Keuringsverslag van een elektrische laagspanning- en zeer lage spanningsinstallatie

Straatnaam Albert I laan
Huisnummer 68
Busnummer N0303
Postcode 8620
Gemeente Nieuwpoort
Land België

Gelijkvormigheidscontrole van een tijdelijke huishoudelijke installatie volgens (KB 08/09/2019) - AREI Boek 1- 6.4. en 4.2.4.3.

Afbeelding schakel- en verdeelbord:

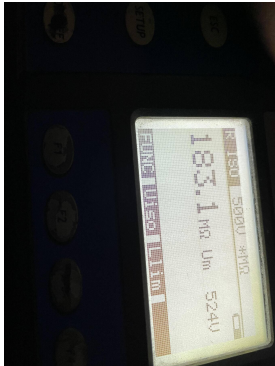
- nota/note 12 De elektrische installatie staat niet onder spanning. De goede werking van de differentieels kon niet getest worden.
- nota/note 2 Geen inbreuken vastgesteld.
- nota/note 27 Het EAN-nummer kon ons niet meegedeeld worden tijdens onze rondgang.
